原子力事業者防災業務計画の修正について

2021年12月6日
東京電力ホールディングス株式会社

原子力事業者防災業務計画は、毎年見直しを行うことが義務づけられており、今回の見直しを行った結果、次の修正を行う。

大熊拠点(新大熊单身寮A、大川原駐車場)

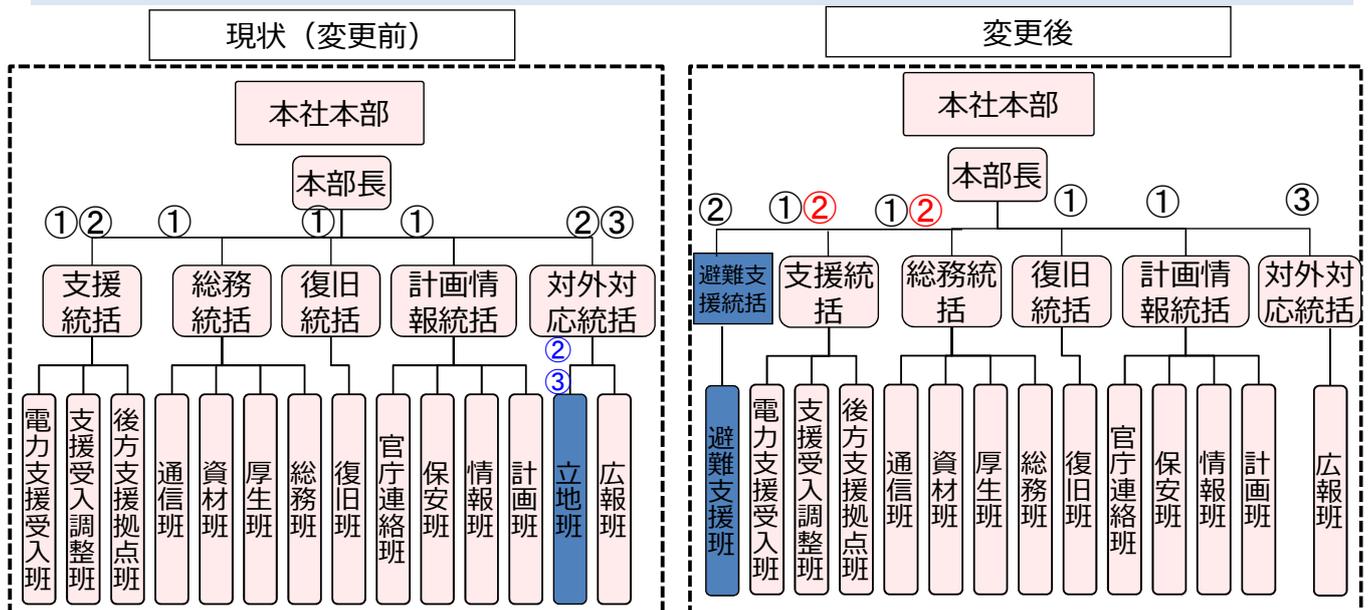
福島側の原子力事業所災害対策支援拠点として大熊拠点の整備が終了したことから追加する。

項目	仕様
所在地	福島県双葉郡大熊町大字大川原字南平
発電所からの方位、距離	福島第一原子力発電所から南西 約8 km 福島第二原子力発電所から北西 約10km
敷地面積	約23,700m ²
非常用電源	・小型の可搬式発電機（常設）定格6kVA以上 ・大型の非常用発電機（外部より調達）
非常用通信機器	・電話（地上系、衛星系） ・FAX（地上系）
その他	消耗品等（食料、飲料水等）は本社等からの輸送により確保するとともに調達可能な小売店等から調達を行う。
